RELATÓRIO AO INCIDENTE
OCORRIDO EM 29.9.2020 NA
EMPREITADA DE
CONSTRUÇÃO DO PARQUE
URBANO DA UNIDADE DE
EXECUÇÃO DA PRAÇA DE
ESPANHA

COMISSÃO DE INQUÉRITO

RELATÓRIO DA COMISSÃO DE INQUÉRITO AO INCIDENTE
OCORRIDO EM 29.9.2020 NA EMPREITADA DE CONSTRUÇÃO
DO PARQUE URBANO DA UNIDADE DE EXECUÇÃO DA PRAÇA
DE ESPANHA

ABRIL 2021

Fig.1- Projeto do canal

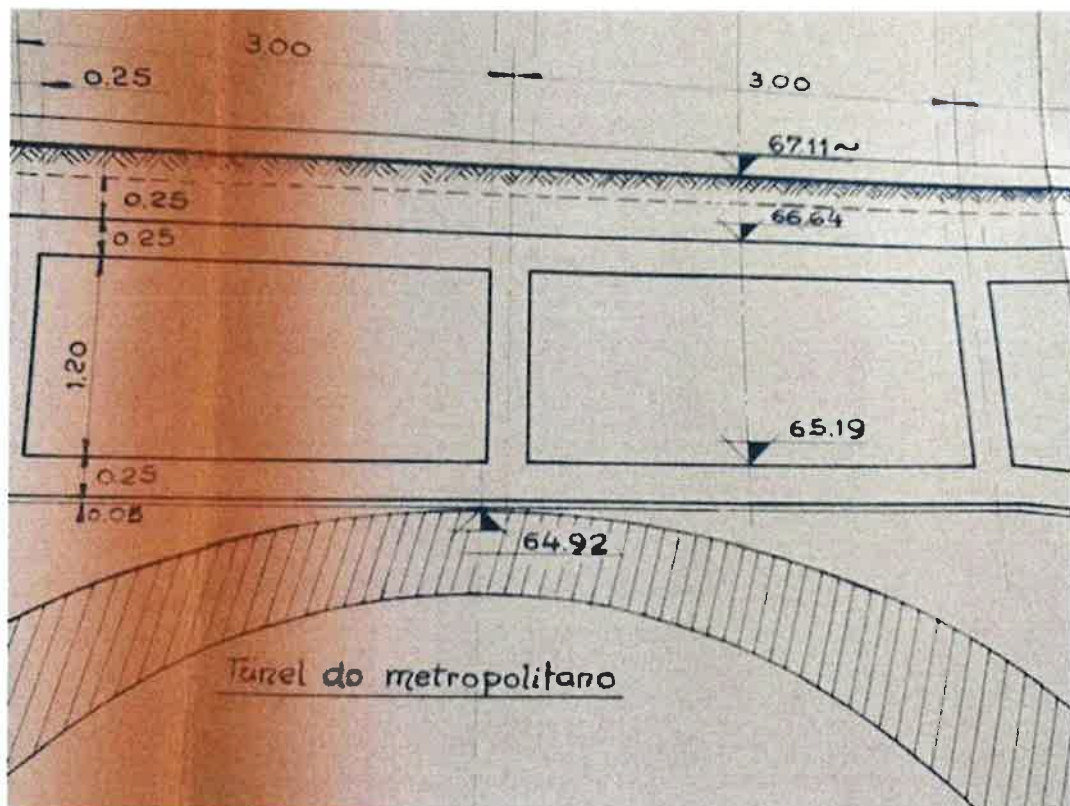
. Com projeto de 1973 foi construído um Canal Hidráulico (PH) sobre o túnel do Metro e sob as vias rodoviárias. Neste projeto o cimo do Túnel aparece com a cota **64,92m** e o canal aparece passando 0,05m acima (Fig.1), com a cota de soleira de **65,19m**. Não foram identificados elementos que mostrem que esta solução tenha sido apreciada pelo ML e este projeto não foi disponibilizado ao projetista pois só foi “descoberto” nos arquivos da CML em Outubro de 2020.

Fig. 2 - Planta de coletores do ML de 1977

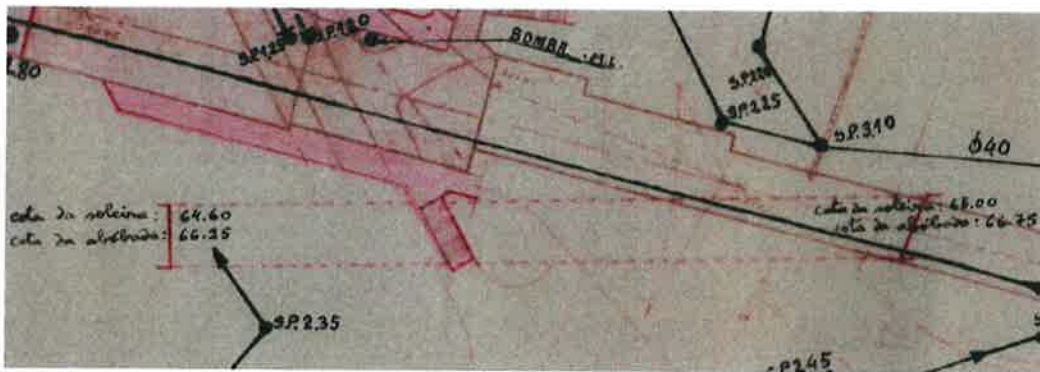
. O canal hidráulico aparece numa planta de 1977, fornecida pelo ML, com as cotas de soleira de 64,6m (poente) e 65,0m (nascente) (Fig. 2), o que conduz a uma cota de soleira no lugar do acidente de **64,94m** (a esta cota deve ser deduzida a espessura de laje de soleira para se obter a cota do túnel).

Fig. 3 - Foto do local do incidente do relatório da fiscalização

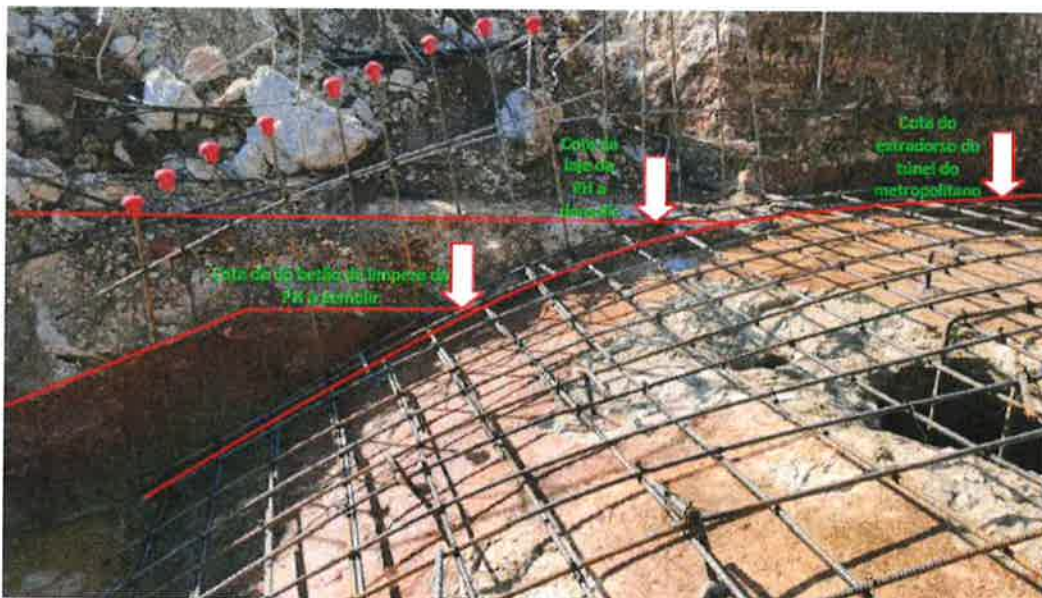
. Com a ocorrência do incidente, viria a constatar-se em 2020, que no local do incidente a laje de soleira do canal em betão armado foi executada diretamente sobre o túnel e a camada de betão de regularização estava mesmo abaixo do cume do túnel envolvendo-o. Não respeitava portanto o projeto de 1973 (Fig. 3)

Fig. 4 – des.00200

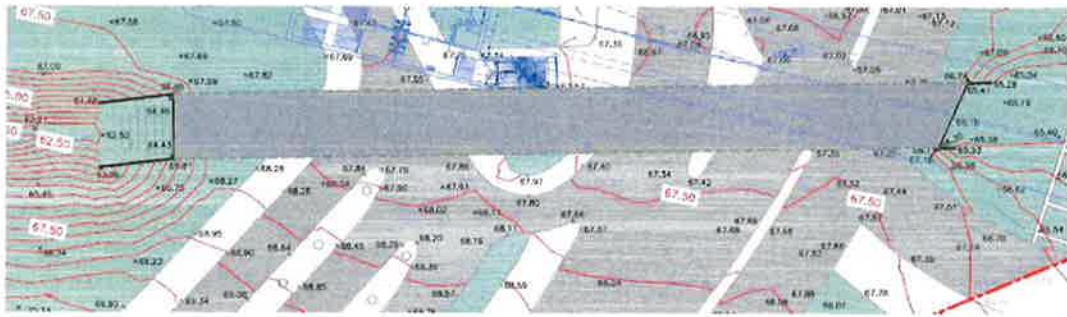
. **Des. Nº 002 00** (Fig. 4 – des.00200. situação de referência, Set19/rev.Jan 20) indica as cotas nas bocas do canal hidráulico com os valores de 64,44m (poente) e 65,18m (nascente) o que conduz à cota de soleira na zona do acidente de **65,06m** (a esta cota deve ser deduzida a espessura de laje de soleira para se obter a cota do túnel).

. A demolição implicava uma limpeza até à cota **64,70m** (65,00-0,30) para realizar a posterior linha de água (o que face às cotas reais do túnel do metro 65,03m seria impossível de realizar).

Figura 3: Peça desenhada 002 00 (Situação de referência) e identificação da zona onde ocorreu a rotura.

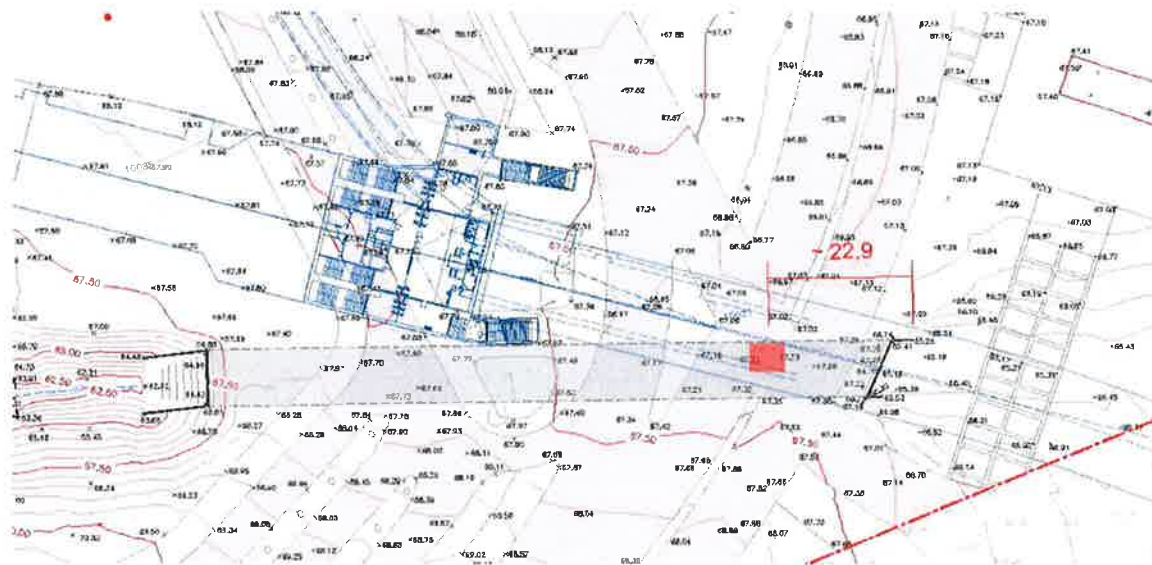
Na peça desenhada 002 00 (Situação de referência) é identificada a infraestrutura do metro, a azul, bem como a PH pré-existente, a demolir, na cor cinza tracejado. É também identificada, pela Fiscalização, a zona onde ocorreu a rotura da abóbada do túnel do metropolitano, a vermelho.

Figura 4: Peça desenhada 003 00 A (Medidas Cautelares).

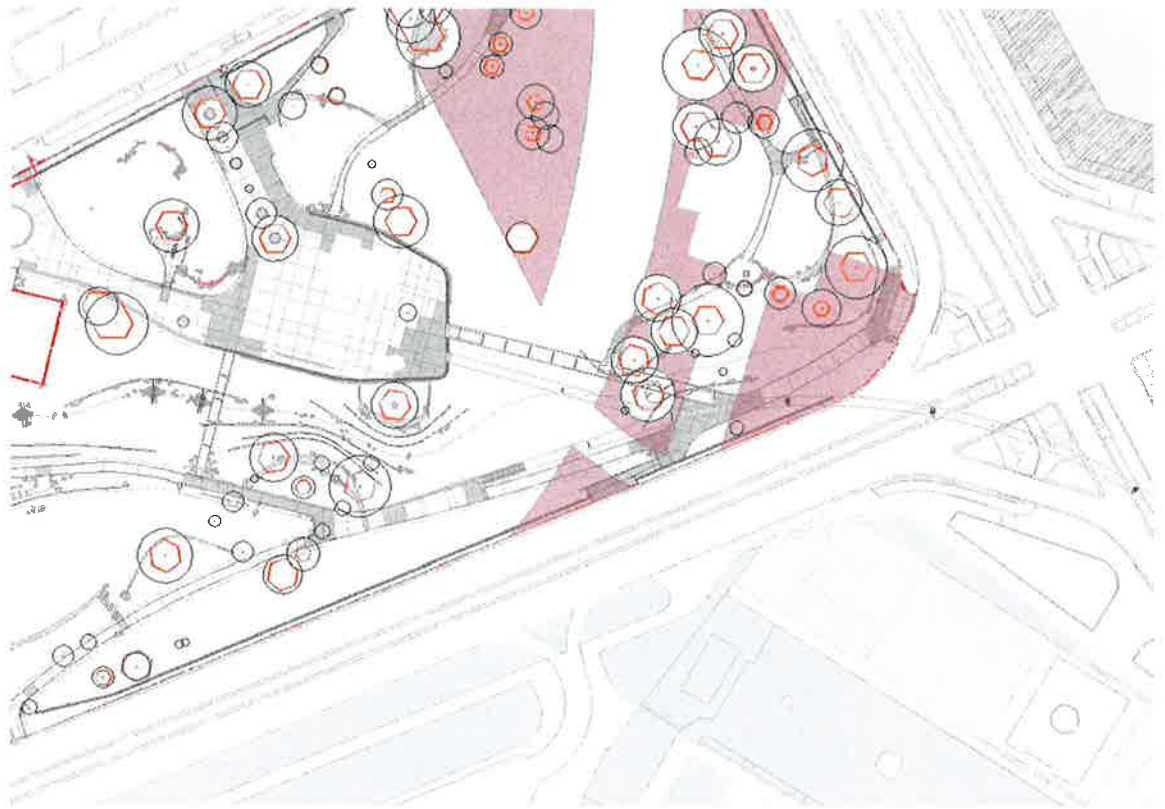
Na Peça desenhada 003 00 A (Medidas Cautelares) apenas são referidos os perímetros de proteção arbórea, não havendo qualquer medida cautelar referida para a Passagem Hidráulica a demolir.

Figura 7: Peça Desenhada 007 00 E e apresentação do Corte M.

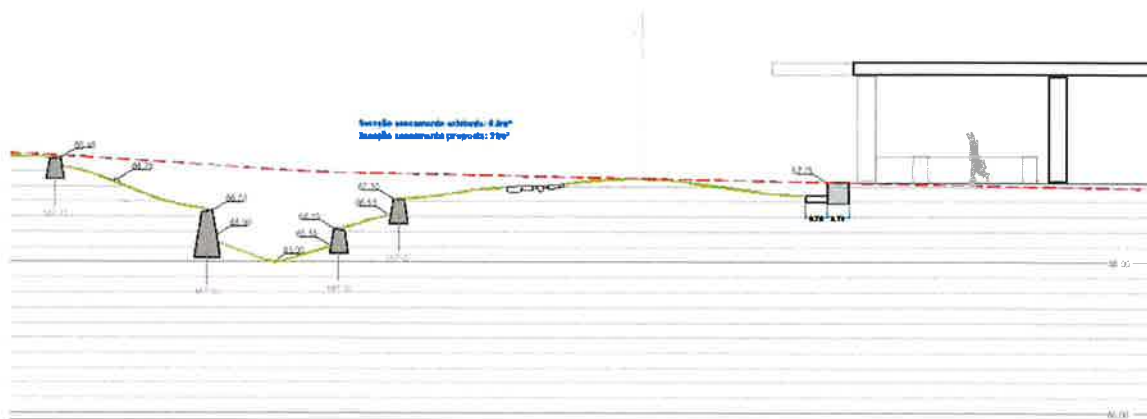
Na Peça Desenhada 007 00 E é apresentado o corte M, o mais próximo do ponto onde ocorreu a rutura da abóbada do túnel, onde se indica a cota de projeto da linha talvegue do curso de água, sendo a mesma 65.00m.

Figura 8: Peça Desenhada com identificação dos cadastros das várias concessionárias.

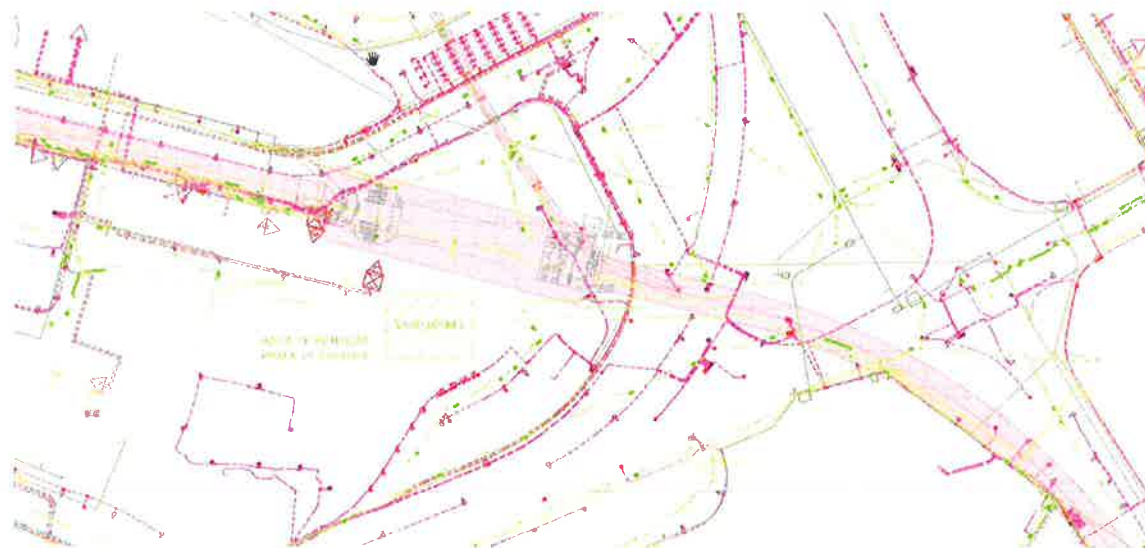
Verifica-se que foram apresentados os elementos de planimetria referentes aos cadastros das várias concessionárias, incluindo as infraestruturas do metropolitano de lisboa.

Figura 9: Registo fotográfico do local da ocorrência, com identificação dos elementos relevantes.

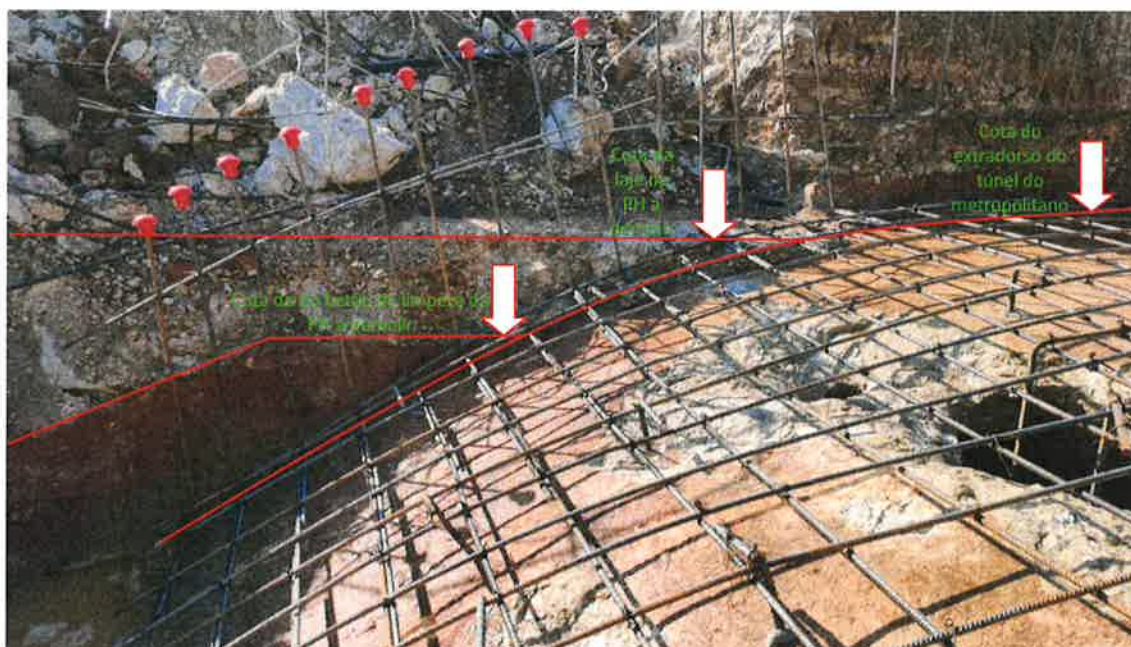
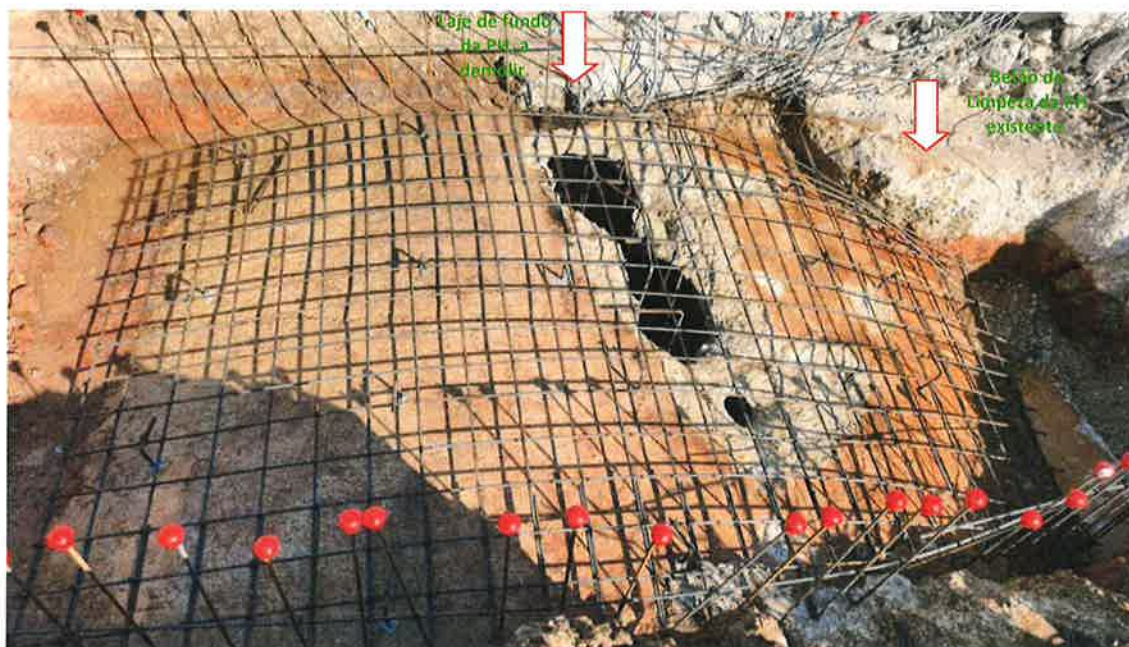
Após a limpeza da envolvente da zona da ocorrência, verificou-se que a laje em betão da base da passagem hidráulica se encontrava rasante com o extradorso do túnel do metropolitano, conforme registo fotográfico abaixo.

Verifica-se que, contrariamente ao previsto de projeto de Execução, existe uma interferência entre a passagem hidráulica e a galeria do metropolitano, pois a cota da base da laje da passagem hidráulica estava à mesma cota do extradorso da galeria. Verifica-se, igualmente, que o betão de limpeza da referida passagem hidráulica foi parcialmente aplicado contra o extradorso do túnel do metropolitano.
